Inpassingsplan Kempenland-West omgeving De Utrecht

Nota van Zienswijzen

Provincie Noord-Brabant

**Nota van Zienswijzen
Inpassingsplan en milieueffectrapportage
'Kempenland-West, omgeving De Utrecht'**

project NNP De Utrecht Provinciaal Inpassingsplan		 HaskoningDHV Nederland B.V. Transport & Planning	
omschrijving Wijzigingen op verbeelding D-P1P Kempenland-West omgeving De Utrecht NL.IMRO.9930.iKempDeUtrecht-V001			
bestand AD	actual 1:5000		fase PIP
		bladnr. 1	definitie 1
		BE3628-TE-VG-1602

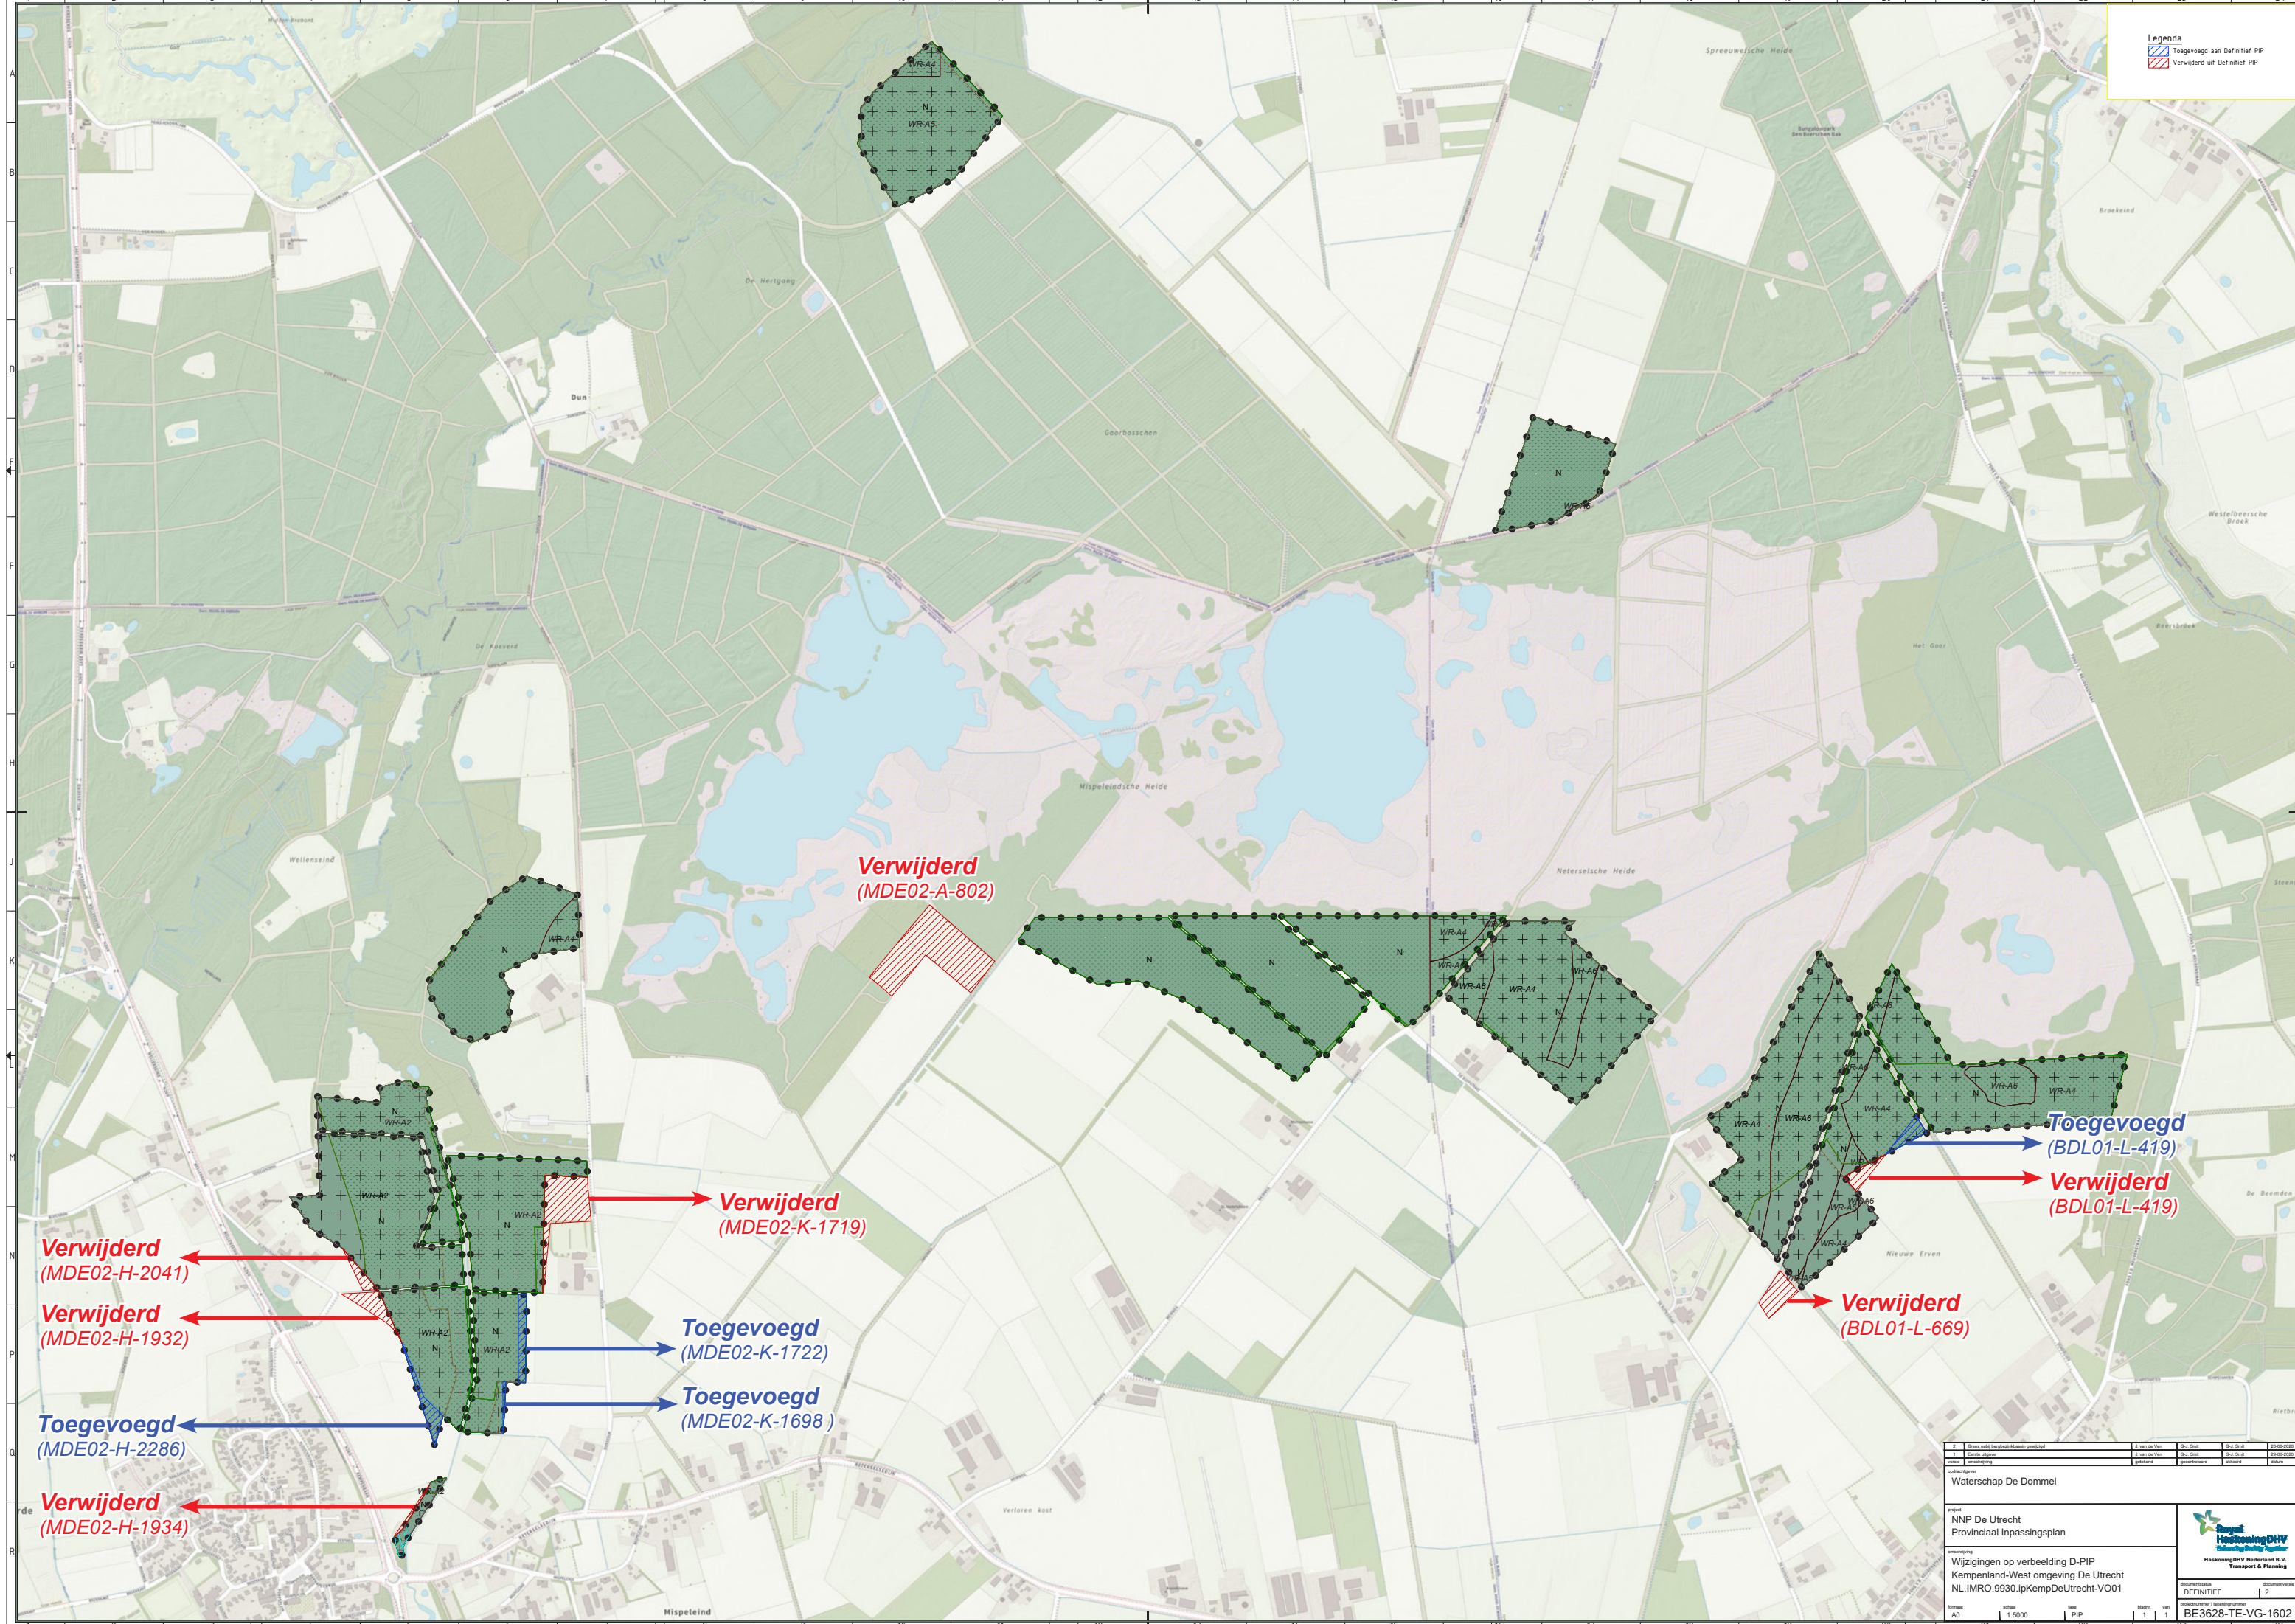
Indiener 001		
Zienswijze		Beantwoording
1 PIP / PPWW	Reclamant kan zich niet verenigen met het plan. De percelen van reclamant liggen binnen de projectbegrenzing. In paragraaf 2.2.2 van de toelichting is aangegeven dat de percelen te nat zijn voor landbouwkundig gebruik, en om die reden omgezet worden naar een natuurbestemming.	Voor een deel van de eigendommen van reclamant geldt inderdaad dat de inschatting is dat deze na uitvoering van het project te nat worden voor regulier agrarisch gebruik. Voor deze percelen is 'nut, noodzaak en urgentie' aangetoond hetgeen betekent dat hydrologische maatregelen op deze percelen noodzakelijk zijn om het gewenste hydrologische herstel voor dit deel van het Natura2000-gebied te kunnen realiseren. Dat is de reden dat deze percelen een natuurbestemming hebben gekregen. Over verwerving van deze percelen op vrijwillige basis zijn we met reclamant in gesprek waarbij het vinden van een evenredige oppervlakte aan ruilgronden het uitgangspunt is. De gezamenlijke inzet van partijen is er op gericht om nog met elkaar tot overeenstemming te komen alvorens een eventueel besluit tot onteigening aan de orde is. Mede naar aanleiding van de zienswijze heeft er heeft er op donderdag 25 juni op het kantoor van Waterschap De Dommel een afstemmingsoverleg plaatsgevonden met reclamant en zijn adviseur. Deze bespreking is aanleiding geweest om afspraken te maken over een aanpassing van het ontwerp-PIP vanwege een gewenste aanpassing

Indiener 004		
Zienswijze		Beantwoording
1 PIP / PPWW	Reclamant verzoekt om de voorgestelde nieuwe begrenzing van het aan hem toe te delen (landbouwkundige) ruilperceel aan te passen zodat het toekomstige perceel aan de oostzijde een meer courante (rechthoekige) vorm krijgt in plaats van de nogal gebogen begrenzing in het concept-PPWW en het concept-PIP	In overleg met de reclamant is de begrenzing aan de oostzijde van het toekomstige ruilperceel aangepast. De aanpassing is qua m2 neutraal, eraf bij MDE02-H-1932 en erbij MDE02-H-2286 (zie kaart bijlage 1). De aanpassing van de begrenzing is doorgevoerd in het PIP. De consequenties die dit heeft voor het projectplan waterwet zijn tevens in het definitieve projectplan doorgevoerd.
Consequenties voor het inpassingplan		
De zienswijze heeft geleid tot een aanpassing van het ontwerp-PIP en de definitieve begrenzing van de percelen MDE02-H-1932 en MDE02-H-2286 (zie kaart bijlage 1).

van de uiteindelijke begrenzing van perceel BDL01-L-419 (zie kaart bijlage 1).
2 PIP	Goede ruimtelijke ordening: Ingevolge artikel 3.1 van de Wet ruimtelijke ordening (Wro) moeten bestemmingen in het inpassingsplan op basis van goede ruimtelijke ordening worden aangewezen. De ruimtelijke ordening heeft als doel zo gunstig mogelijk voorwaarden te creëren voor het gebruik en de ontwikkeling van een gebied. Hierbij moet de vraag worden gesteld in hoeverre bestemmingen naast elkaar kunnen bestaan. Een goede belangenafweging van de verschillende met de bestemming gemoeide belangen is noodzakelijk. Het plan ontbeert een deugdelijk motivering en daarmee ook een goede ruimtelijke ordening. Reclamant acht dit in strijd met artikelen 3:46 en 3:47 van de Algemene wet bestuursrecht. Het opzetten van het peil in de aangrenzende gronden (natuurbestemming) doet af aan de gebruiksmogelijkheden van reclamant. Reclamant ziet niet in waarom de natuurbestemming tot zo dicht op zijn perceelsgrens gelegd zou moeten worden. De belangen van reclamant zijn niet betrokken in het plan.	Zoals ook uitgebreid wordt beschreven in hoofdstuk 3 van de toelichting van het PIP vloeien de opgenomen bestemmingswijzigingen voort uit noodzakelijke (hydrologische) maatregelen op basis van Europees-, Rijks- en Provinciaal beleid voor Natura2000-gebieden meer concreet opgenomen in het vastgestelde Natura2000 beheerplan 'Kempenland-West' en bijbehorende PAS-gebiedsanalyse. De maatregelen sluiten tevens aan bij de doelstellingen voor dit gebied in de vastgestelde Structuurvisie uit 2008 van de gemeente Bladel. Uit uitgevoerde studies en onderzoeken komt naar voren dat de achteruitgang van kwaliteit van enkele habitattypen binnen Natte Natuurparel De Utrecht, als onderdeel van Kempenland-West nog niet gestopt is en duurzaam behoud nog niet is gegarandeerd. Voor de voorgestelde (hydrologische) maatregelen is nut, noodzaak en urgentie aangetoond, zoals ook in de MER nader is onderbouwd. De maatregelen zijn noodzakelijk om te komen tot meer stabiele grondwaterstanden en herstel van lokale en (matig) diepe kwel. In het Projectplan Waterwet is inzichtelijk gemaakt welke (hydrologische) gevolgen de provincie en het waterschap verwachten. Waar mogelijk zijn in overleg met betrokkenen mitigerende maatregelen getroffen. Sommige percelen worden echter redelijkerwijs te nat voor regulier agrarisch gebruik

De vier ingediende zienswijzen hebben zoals hiervoor aangegeven in twee gevallen geleid tot een aanpassing van het ontwerp van het Provinciaal Inpassingsplan. Daarnaast zijn er ambtshalve enkele wijzigingen doorgevoerd op basis van afspraken met aanwonenden en een eigen nadere afweging. Een kaart met de wijzigingen is als bijlage 1 bij deze nota van zienswijzen gevoegd.

Nr	Perceel	Aanpassing
1	MDE02-H-2041	Vorm toekomstig ruilperceel eveneens aangepast als gevolg van aanpassing buurperceel als reactie op zienswijze reclamant 4.
2	MDE-H-1934	Kleine aanpassing van de begrenzing in overeenstemming met de functie van het aangrenzende bestaande bergbezinkbassin.
3	MDE02-K-1719	Aanpassing vanwege maatwerkoplossing en genomen principebesluit door gemeente Reusel de Mierden over uitbreiding van de bestaande minicamping.
4	MDE02-K-1722	Dit deel van het perceel ligt binnen de NNB en is op vrijwillige basis aangekocht door de provincie. Bestemmingswijziging wordt direct meegenomen t.b.v. de natuurinrichting zoals die is opgenomen in het PPWW.
5	MDE02-K-1698	De begrenzing in het PIP is in overeenstemming gebracht met de actuele kadastrale begrenzing. Het betreft een marginale correctie ten opzichte van de eerder gehanteerde begrenzing.
6	MDE02-A-802	Gewenste bestemmingswijziging voor dit perceel vindt niet nu reeds plaats maar pas nadat een beoogd vervangend ruilperceel beschikbaar komt.

7	BDL01-L-669	Deel perceel uit het PIP verwijderd. De uitvoering van de noodzakelijke hydrologische maatregelen is mogelijk zonder verwerving van dit perceel. De hydrologische effecten kunnen met behulp van mitigerende maatregelen worden opgevangen.
